Clio II Scénic

Laguna Espace

11 SPEZIFIZIERUNG DES ANZUGSDREHMOMENTS DES WERZEUGES ZUM ANFLANSCHEN DES NOCKENWELLENRITZELS Mot. 1509 UND Mot. 1509-01

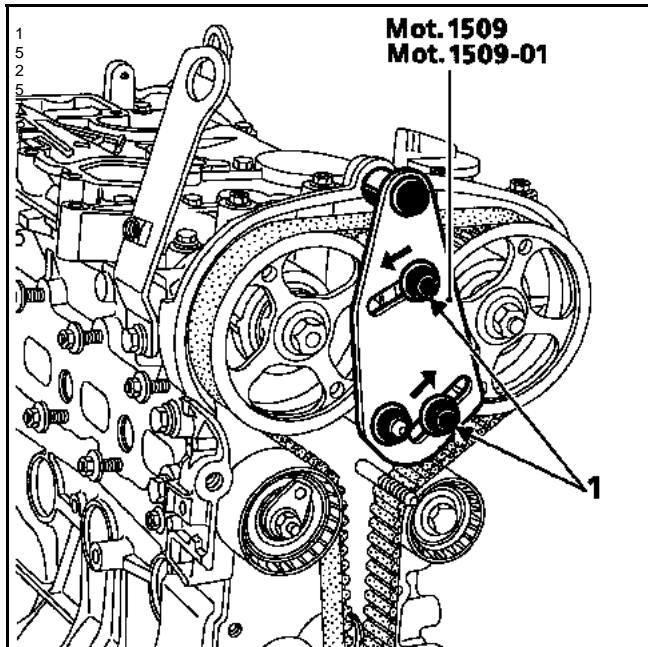
Beim Anbringen von **Mot. 1509** und **Mot. 1509-01** (beim Motor F4R) muss der Kontakt zwischen den Zahnradern des Werkzeugs **Mot. 1509** und den Riemscheiben der Nockenwellen durch das Anziehen der Muttern (1) mit einem Drehmoment von **8 daNm** hergestellt werden.

Auf diese Weise wird verhindert, dass die Zahnräder von **Mot. 1509** beim Aus- und Einbau der Nockenwellen-Riemscheiben über letztere hinwegrutschen.
